**Avis sur le projet d'exploitation du parc éolien QUARNON 4
à Pogny (51)
porté par la société SARL DU MONT DE FAVERGER**

n°MRAe 2024APGE155

Nom du pétitionnaire	SARL DU MONT DE FAVERGER
Commune	Pogny
Département	Marne (51)
Objet de la demande	Demande d'autorisation environnementale de construire et d'exploiter un parc éolien de 1 aérogénérateur et 1 poste de livraison.
Date de saisine de l'Autorité environnementale	04/11/24

Figure 2: Enjeux avifaune définis par le Schéma régional éolien (SRE) Champagne-Ardenne au sein de l'aire d'étude du projet

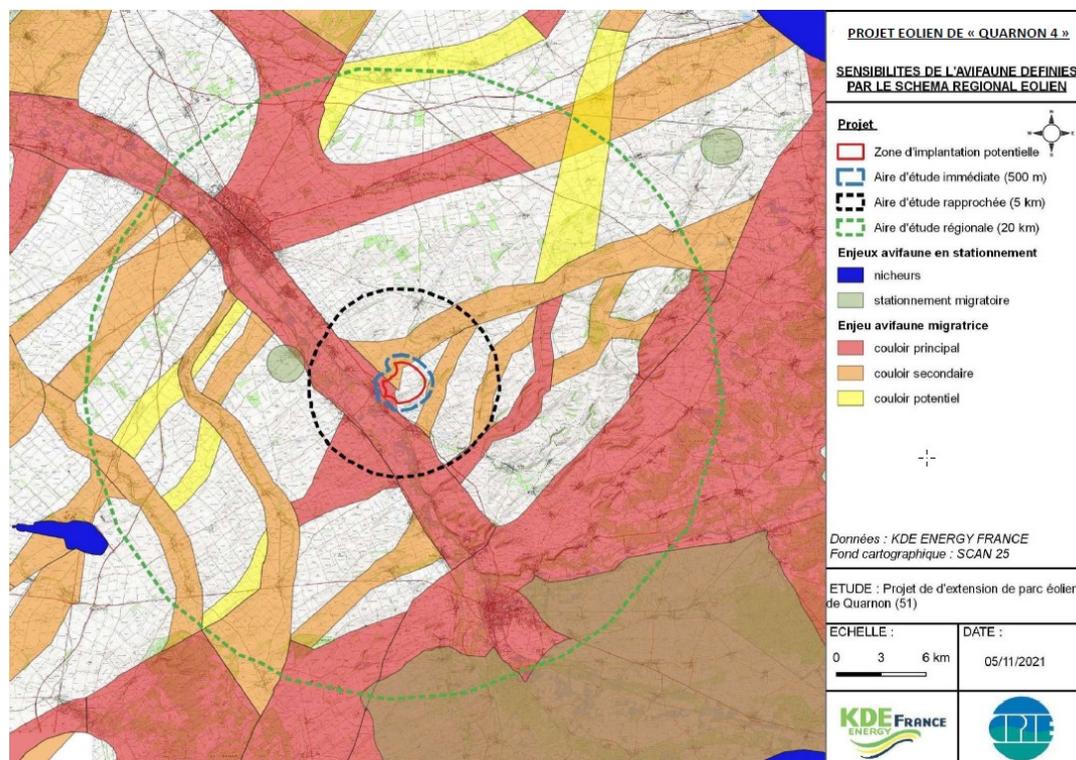
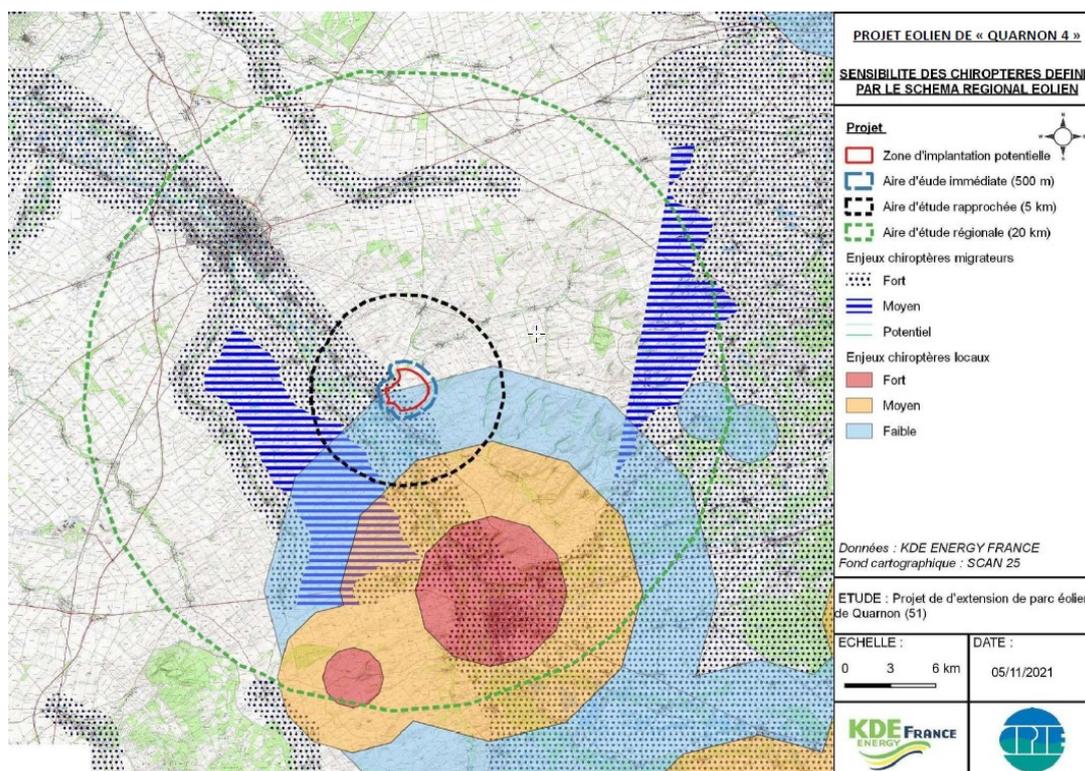
De plus, l'Ae constate que selon la nouvelle cartographie des zones favorables au développement de l'éolien¹⁴ (ZFDE), plus récente (2023) (s'appuyant sur les SRE pour les couloirs migratoires, et englobant d'autres enjeux, comme la saturation visuelle par exemple), la zone d'implantation du projet se situe **en dehors des zones favorables**.

En outre, l'Ae souligne que le SRE mentionne une obligation de portée générale, d'éviter les couloirs de migration des oiseaux, en prévoyant que des zones d'évitement soient réservées à cet effet. Enfin, la question de la préservation des paysages y est également mentionnée en tant que principe général.

Ainsi, l'Ae ne partage pas l'affirmation du pétitionnaire consistant à considérer que la zone d'implantation du projet est favorable à l'éolien d'après le Schéma régional éolien Champagne-Ardenne (SRE).

Figure 4: emplacement de l'éolienne du parc QUARNON 4 (variante 3 retenue)

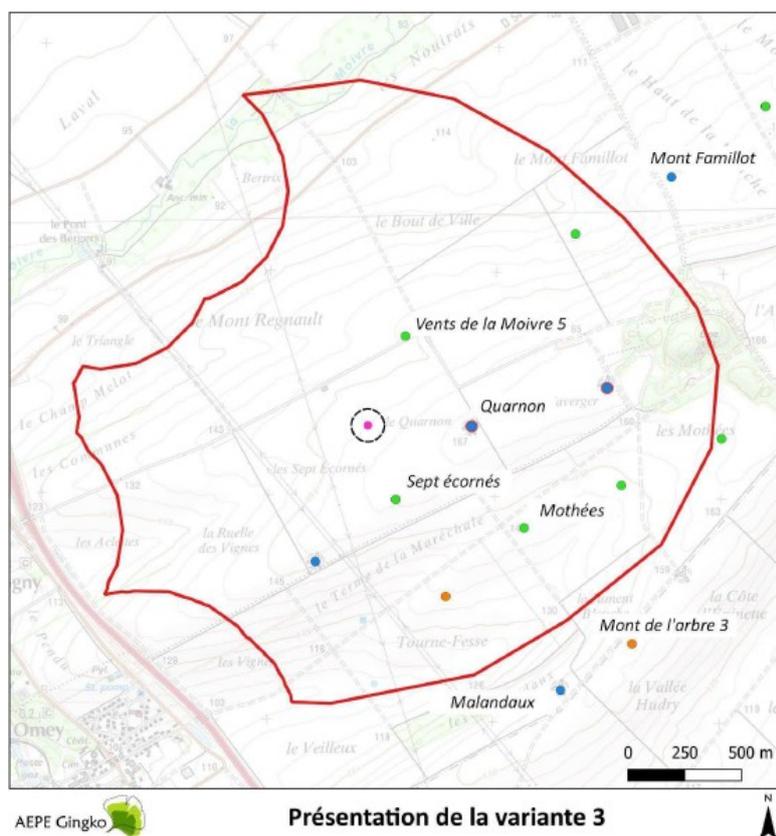
L'Ae considère que l'analyse de variantes présentée ne répond que partiellement à l'article R.122-5 II 7° du code de l'environnement puisque seules des variantes d'implantation au sein d'un même site ont été étudiées, sans examen comparé du choix d'autres sites.

L'Ae recommande au pétitionnaire d'examiner d'autres solutions de substitution raisonnables pour le choix de site, au sens de l'article R.122-5 II 7° du code de

l'environnement¹⁵, de façon à démontrer que le site retenu, après une analyse multi-critères, est celui de moindre impact environnemental.

Elle recommande notamment au pétitionnaire de choisir des sites alternatifs situés en secteur favorable selon la cartographie des zones favorables au développement de l'éolien (ZFDE) de 2023.

Figure 10: Analyse de la saturation visuelle théorique sur le bourg de Pogny

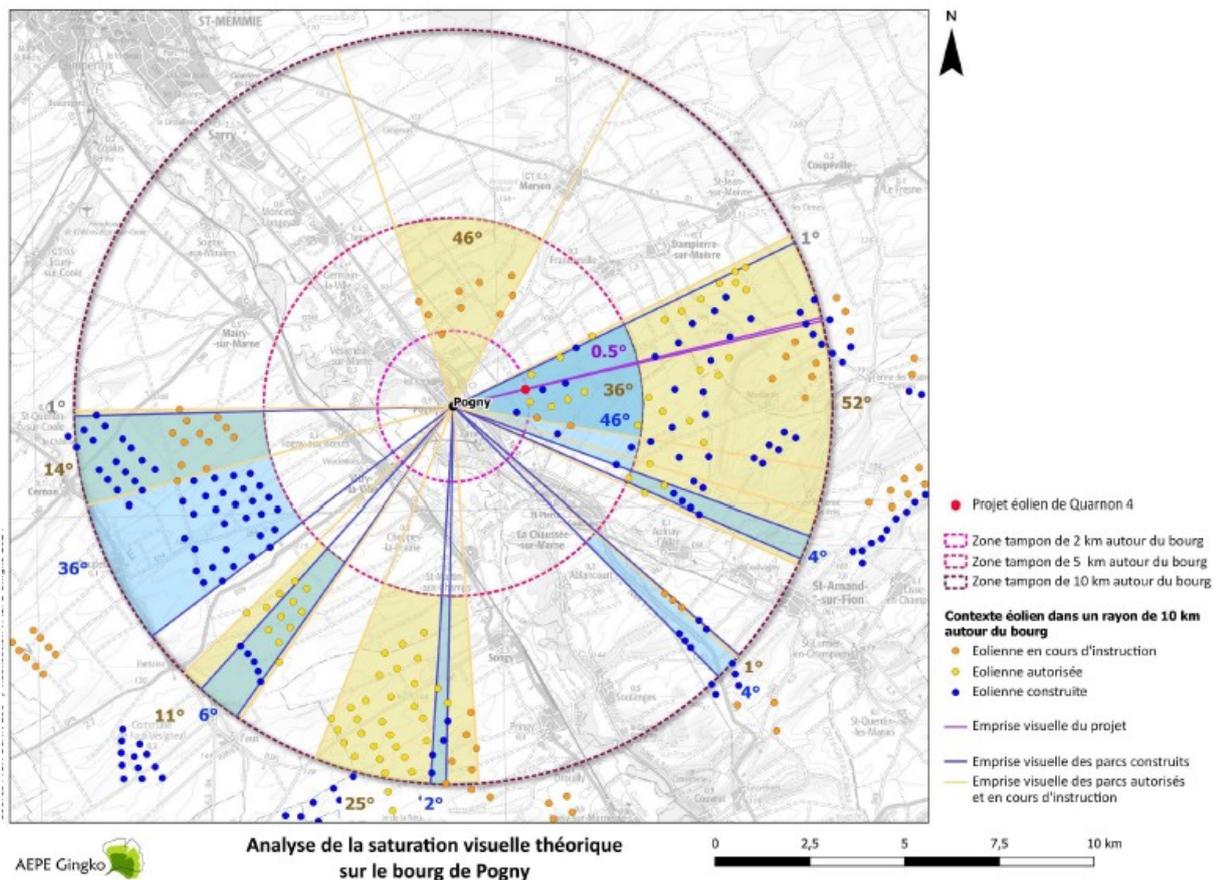
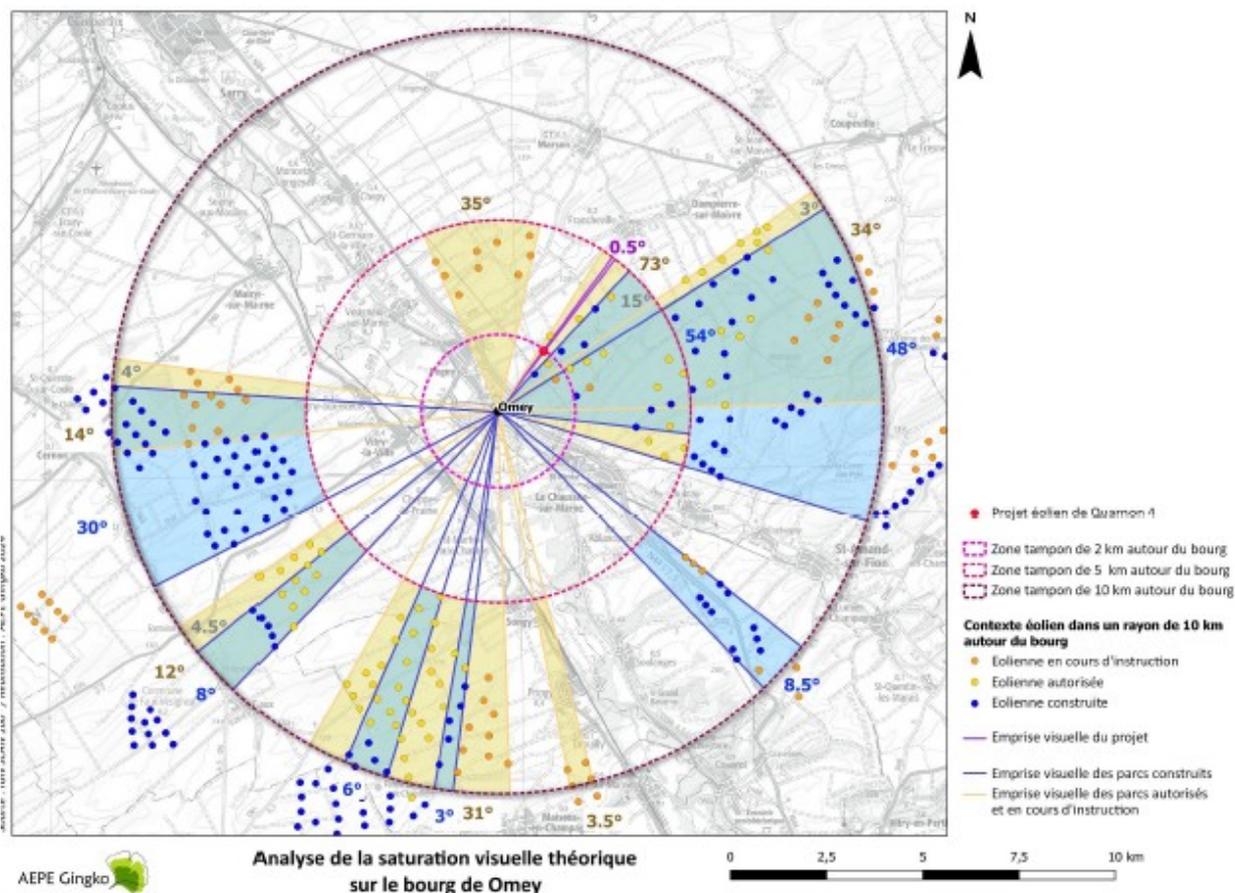
L'Ae regrette que les recommandations du schéma régional éolien (SRE) Champagne-Ardenne, pourtant de 2012, en matière de saturation visuelle ne soient pas suivies par les pétitionnaires successifs et déplore l'aggravation de la situation de saturation visuelle pour les villages environnants par l'implantation du projet, même si cet impact est très restreint.
